Abwägungsprotokoll – Beteiligung § 4 (2) BauGB - Stand 27.03.2024

B-Plan Nr. 58 -Quartier westlich der Itzehoer Straße- der Gemeinde Hohenwestedt

Teil 1 - Beteiligung der Behörden und Träger sonstiger öffentlicher Belange (§ 4 (2) BauGB)

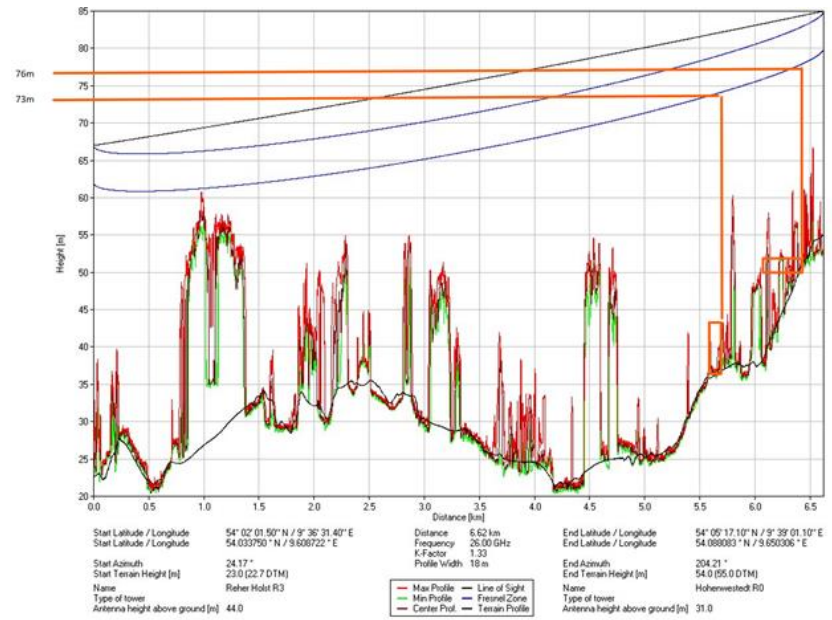
<p>6</p>	<p>Ericsson – Richtfunkplanung</p>		
<p>6.1</p>	<p>15.02.2024</p>	<p>Die Firma Ericsson wurde von der Deutschen Telekom Technik GmbH beauftragt, in ihrem Namen, Anfragen zum Thema Trassenschutz zu bearbeiten.</p> <p>Der Verlauf der vorhandenen Richtfunkstrecke(n) ist im Folgenden zu entnehmen.</p>	<p>Der Anregung wird gefolgt.</p> <p>Die Richtfunktrasse wurde in die Planunterlagen eingearbeitet und entsprechend berücksichtigt.</p> <p>Es wird eine textliche Festsetzung ergänzt, die aussagt, dass in einem Abstand von 25 m zu jeder Seite der Richtfunktrasse für das Teilgebiet 1 eine maximale Bauhöhe von 76m, für das Teilgebiet 2 eine maximale Bauhöhe von 73m einzuhalten ist.</p>

Um die direkte Sichtline ist beidseitig eine Breite von mindestens +/- 25m freizuhalten.

Für das Teilgebiet 1 bitten wir Sie eine maximale Bauhöhe von 76m einzuhalten, für das Teilgebiet 2 eine maximale Bauhöhe von 73m.

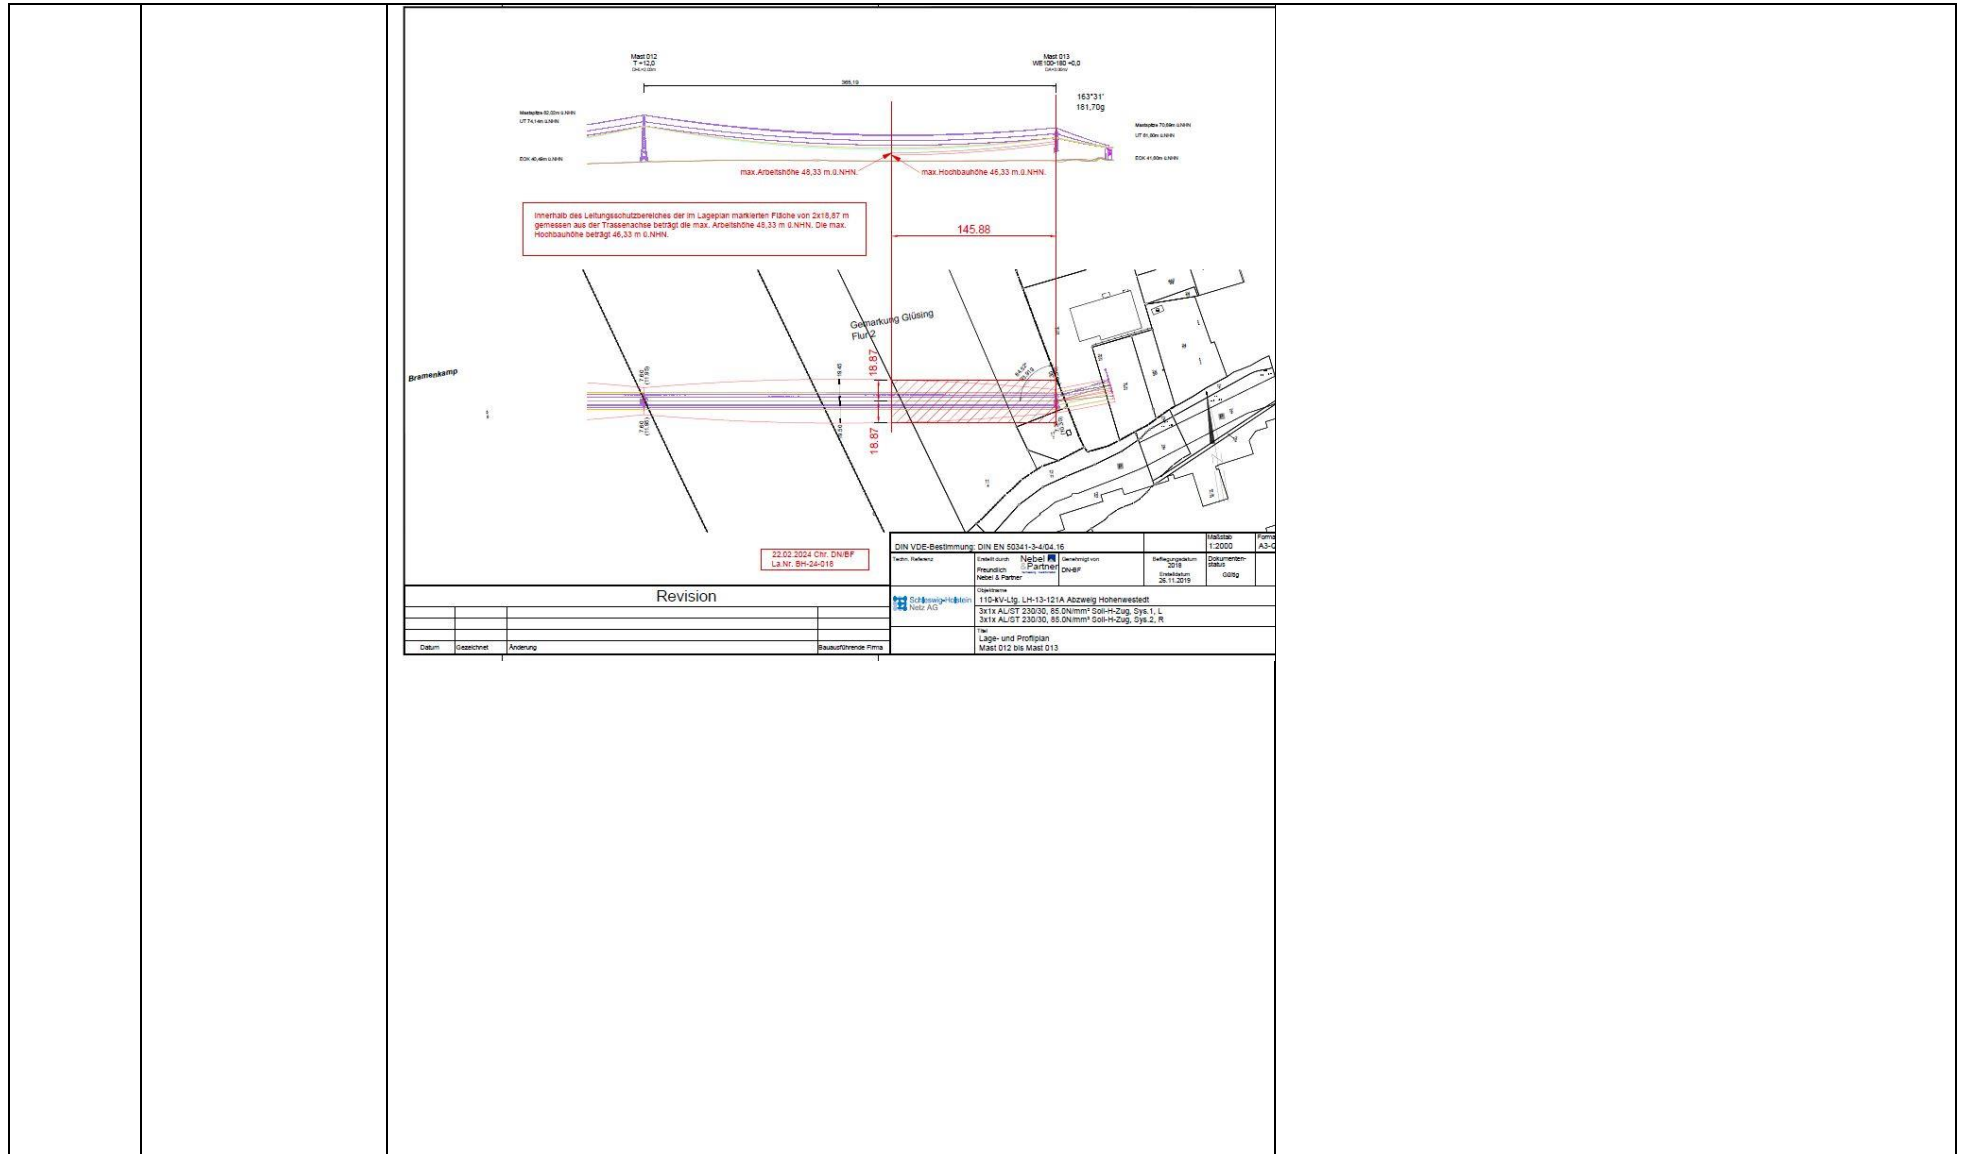
<p>7</p>	<p>Schleswig-Holstein Netz AG Betrieb Hochspannungsnetze 22.02.2024</p>	<p>Im Bereich der Planauskunft verläuft die oben genannte 110-kV-Freileitung der Schleswig-Holstein Netz. Sie erhalten einen Lage-/Profilplan zur Information über den Freileitungsverlauf. Es ist zwingend notwendig, die Angaben in unseren Anhängen zu beachten und einzuhalten! Die max. Arbeits- und Bauhöhen sowie die Leitungsschutzabstände, entnehmen Sie bitte dem angehängten Lage-/Profilplan. Eine Abschaltung für Baumaßnahmen ist nicht möglich!</p> <p>Wir empfehlen, bei der Planung einen seitlichen Abstand des Bauvorhabens zur Leitungsachse (Verbindungsline der Mastmitten) von 50 m einzuhalten. Damit wird in der Regel ein ausreichender Abstand zum Schutzbereich der 110 kV Leitung sichergestellt für einen uneingeschränkten und gefahrlosen Einsatz von Kränen oder Baugerüsten.</p> <p>Vorgesehene Reklameeinrichtungen, Fahnenstangen, Beleuchtungseinrichtungen sowie Anpflanzungen unterliegen den Angaben der Bauhöhen innerhalb des Leitungsschutzbereiches. Diese sind im Vorwege mit uns abzustimmen.</p> <p>Aufschüttungen oder kurzzeitige Erdablagerungen innerhalb des Leitungsschutzbereiches dürfen nur mit unserer Zustimmung und erst, nachdem die Einhaltung der Sicherheitsabstände geprüft worden ist, vorgenommen werden.</p> <p>In der Baubeschränkungszone dürfen keine hochwüchsigen Bäume angepflanzt werden. Empfehlenswert sind standortgerechte Wildgehölze wie Büsche und Sträucher bis zur Kategorie Großsträucher, die mit geringer Wuchshöhe einen ausreichenden dauerhaften Abstand zu den Leiterseilen einhalten.</p>	<p>Den Anregungen wird und wurde gefolgt.</p> <p>Die Lage der 110 kV-Freileitung der Schleswig-Holstein Netz wurde bereits in die Planunterlagen eingearbeitet.</p> <p>Die Begründung wird um die nebenstehenden Aussagen im Kapitel „Nachrichtliche Übernahme – Hauptversorgungsleitungen“ ergänzt.</p>

Querschnittsskizze	PLZ/Stadt/Stadteil	Straße/Hausnummer	
Auftraggeber/Betreiber	Dienstleister/Bausausführende Firma		
Leitungsauskuft Nr.:	Projektleiter/Bauführung		
Druck/Spannung	Dimension	Material	Koordinaten (Gauß-Krüger/ WGS84)

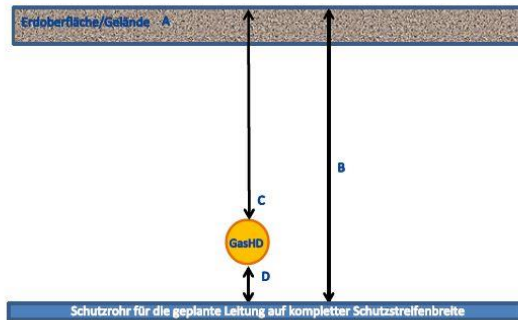
A	vorh. Höhe Gelände		m über NN
B	OK Schutzrohr/Leerrohr zu Gelände		m
C	OK Rohr GasHD-Ltg. Zu Gelände		m
D	bis DN 200	Min. 0,5 Meter	(mit isolierenden Zwischenlagen)
	< 110 KV	min. 0,5 Meter	
	über DN 200	0,8 Meter	
	≥ 110KV	min. 1,0 Meter

Einem geringeren Abstand oder der Verzicht auf das Schutzrohr kann in begründeten Ausnahmefällen zugestimmt werden.
